**Forum mondial de l'harmonisation
des Règlements concernant les véhicules**

Groupe de travail de la sécurité passive

Règlement n° 14 (Ancrages des ceintures de sécurité)**Proposition de série 08 d'amendements
au Règlement n° 14 (Ancrages des ceintures de sécurité)****Communication de l'expert de l'Organisation internationale
des constructeurs d'automobiles***

Modèle B

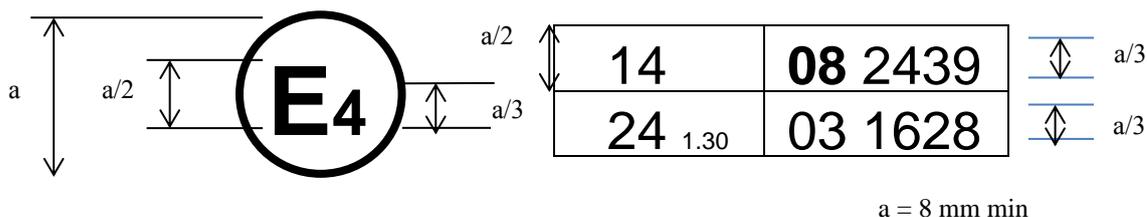
La marque d'homologation ci-dessus, apposée sur un véhicule, indique que le type de ce véhicule a été homologué aux Pays-Bas (E4), en ce qui concerne les ancrages de ceinture de sécurité, en application du Règlement n° 14, sous le numéro ~~072439~~**082439**. Les deux premiers chiffres du numéro d'homologation signifient que le Règlement n° 14 comprenait déjà la série ~~0708~~ d'amendements lorsque l'homologation a été délivrée.
